Suzuki Across - Mensaje de advertencia del sistema híbrido

Hoja de datos

Mensaje de advertencia "Error del sistema híbrido" código de error P1CCC

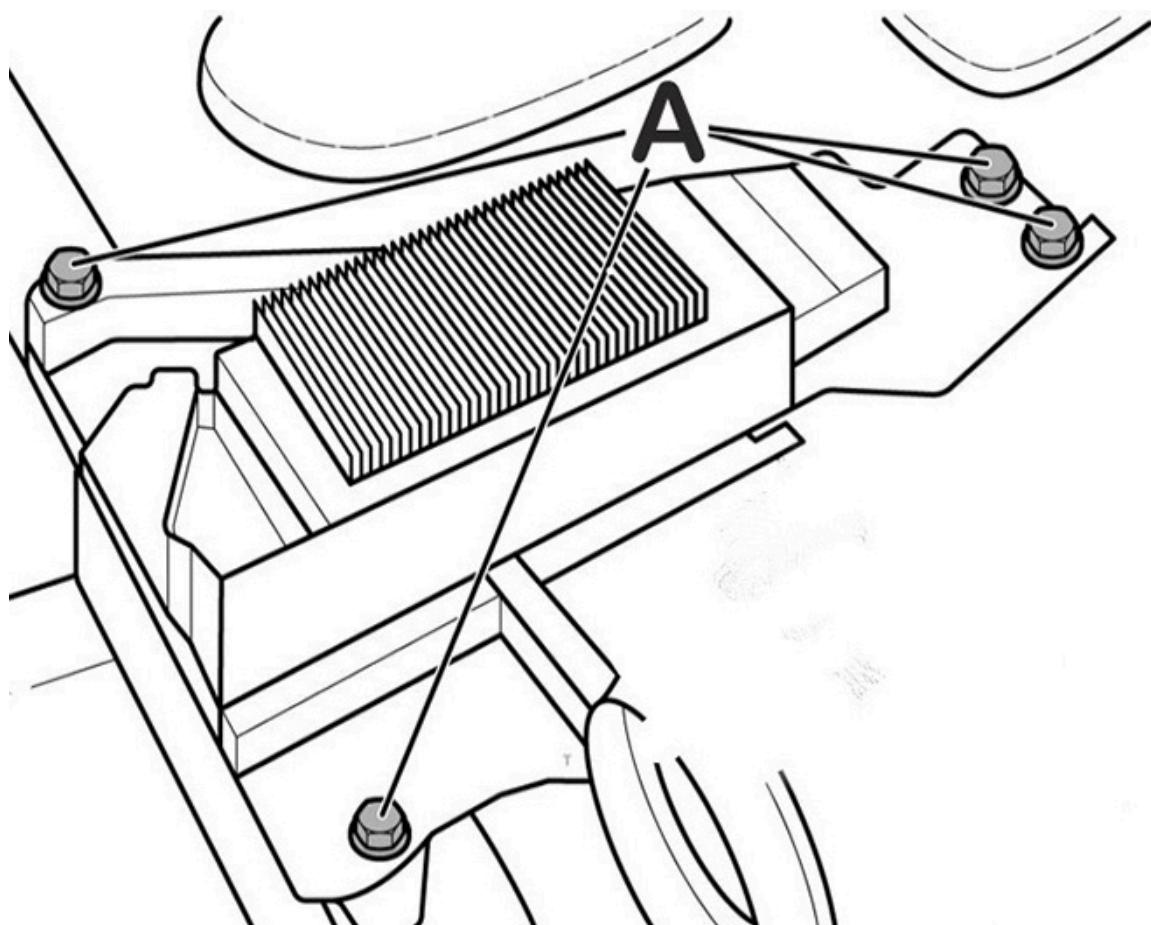
En los vehículos arriba mencionados puede aparecer un mensaje de advertencia en relación con el sistema híbrido. En el cuadro de instrumentos aparece el mensaje de advertencia: "Fallo en la red de a bordo, transformador de tensión". El sistema insta a detener el vehículo. En la memoria de averías puede verse que el código P1CCC se ha registrado con frecuencia (conexión a tierra defectuosa).

Esto puede deberse a que los tornillos de fijación del convertidor CC/CC no son adecuados. Esto provoca resistencias de contacto elevadas con los correspondientes mensajes de error.

Para solucionarlo se deben cambiar los 4 tornillos (A) por una versión modificada (T9011-908C9-200).

Prestar atención al firme asiento y a los restos de corrosión.
